SKF Tehnički Bilten

VKBA 3646 – Ležaj točka konstruktivne izmene

VW Multivan, Touareg, Transporter

VKBA 3646

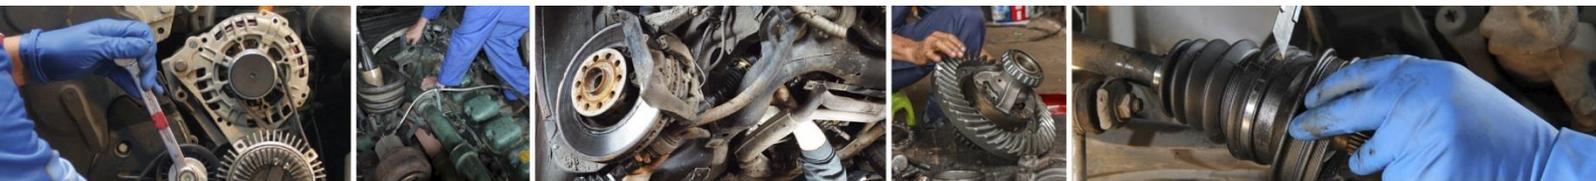
Za gore navedene aplikacije, SKF je razvio novu konstrukciju ležajeva sa otvorenim osiguravajućim prstenom. Konstrukcija SKF-a je u skladu sa OE specifikacijama i usklađena je sa kvalitetom i performansama OE proizvoda.

Napomena! Ne postoji razlika u postupku montaže!
